31.05.2021

Anmerkungen zum SolPEG Blendgutachten Krempe

als unabhängiger Gutachter wurde die SolPEG GmbH mit der Analyse der potentiellen Blendwirkung für das PV Projekt Krempe beauftragt. Zu dem entsprechenden Planungsentwurf und dem damit im Zusammenhang stehenden SolPEG Blendgutachten liegt eine Stellungnahme des Kreisbauamtes Kreis Steinburg vor (21.05.2021, 6144/Saur) mit Anmerkungen zum Thema Blendwirkung/Verkehrssicherheit auf die wir hiermit eingehen möchten.

Bild 1: Ausschnitt aus dem aktuellen Bebauungsplan (Quelle: Planungsunterlagen)

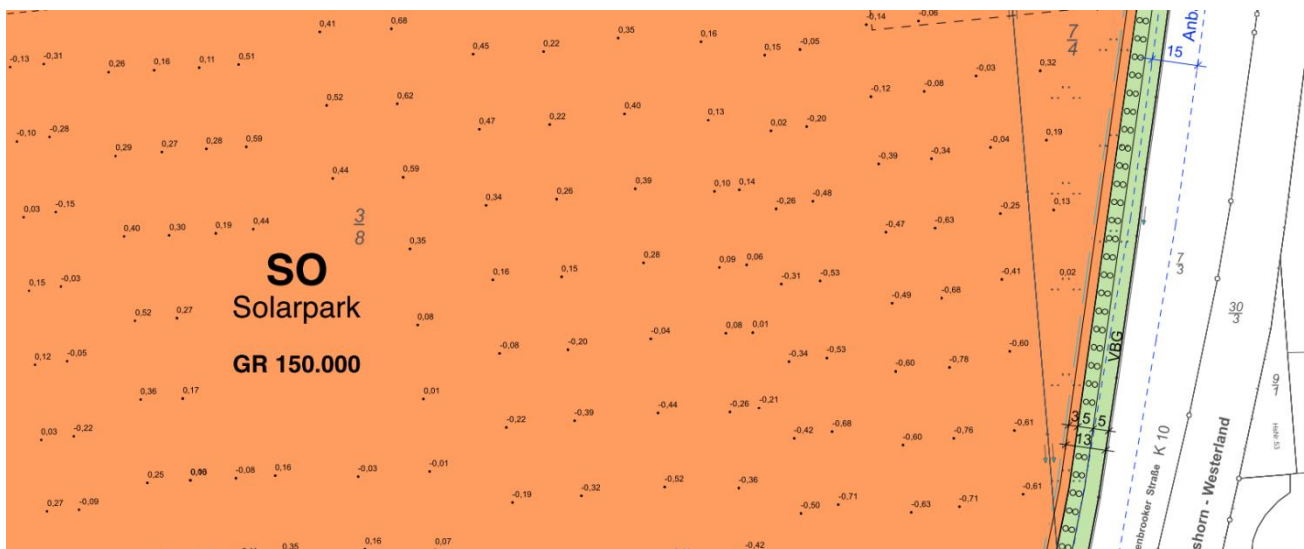
Lt. Planungsunterlagen beträgt der Abstand zwischen der K110 und der PV Anlage ca. 30 m, u.a. mit Anbauverbotszone, Fahrradweg und einem Grünstreifen mit Büschen und Bäumen. Das folgende Bild zeigt einen Ausschnitt aus dem aktuellen Bebauungsplan.

Bild 2: Detail/Ausschnitt (Quelle: Planungsunterlagen)

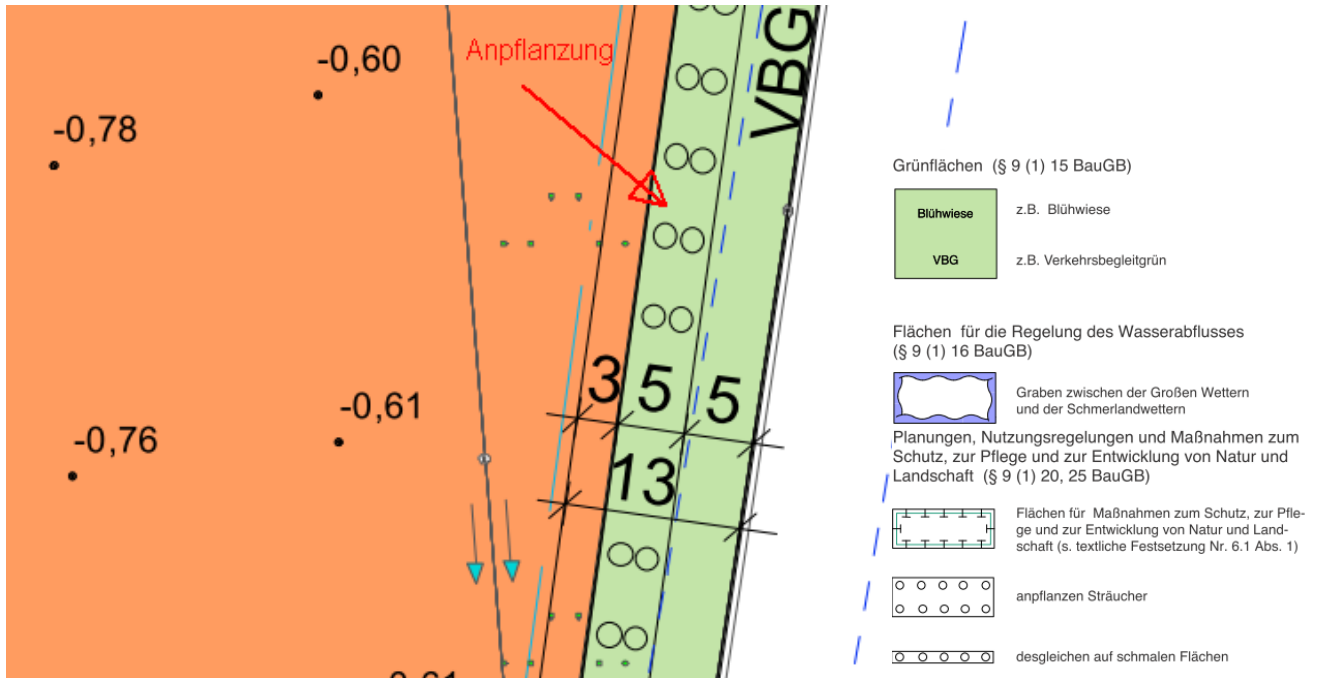
Lt. Planungsunterlagen ist entlang der Geländegrenze der PV Anlage eine Anpflanzung von Strüchern geplant, die sowohl als Sicht- und damit auch als natürlicher Blendschutz dienen.

Bild 4: Blick Richtung Süden entlang der K10 (Quelle: Auftraggeber)

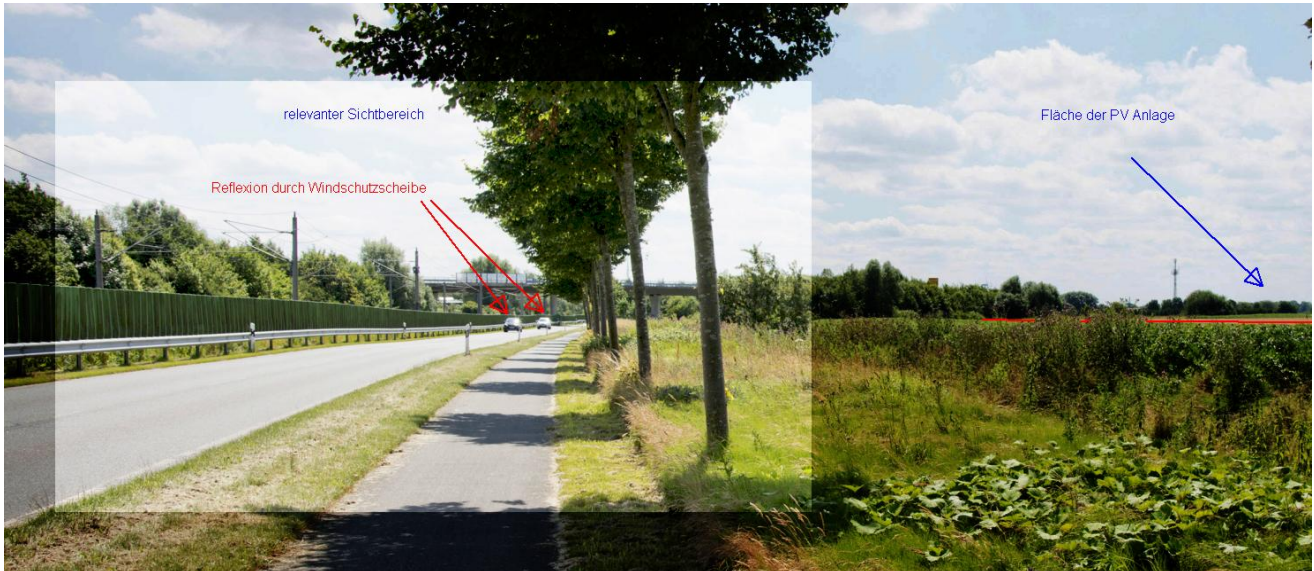
Das folgende Bild zeigt den Verlauf der K10 Richtung Süden mit Fahrradweg und Grünstreifen in der Realität. Der für Fahrzeugführer relevante Sichtbereich ist leicht heller dargestellt. Rechts im Bild im Hintergrund angedeutet die Fläche der geplanten PV Anlage.

Mit der geplanten Anpflanzung wäre die PV Anlage nicht bzw. nur noch minimal einsehbar. Die ohnehin schon zeitlich geringe Wahrscheinlichkeit für Reflexionen durch die PV Anlage würde dadurch auf ein Maß reduziert, welches als unbedenklich einzuordnen ist. Darüber hinaus könnten aufgrund der Ausrichtung der Module nur in den Abendstunden Reflexionen auftreten und diese wären nur wahrnehmbar wenn der Blick von der Fahrbahn abgewendet wird und direkt in Richtung der untergehenden Sonne geblickt wird. In solchen Konstellationen ist allerdings die tief stehende Sonne überwiegend selbst die Ursache für Blendwirkungen.
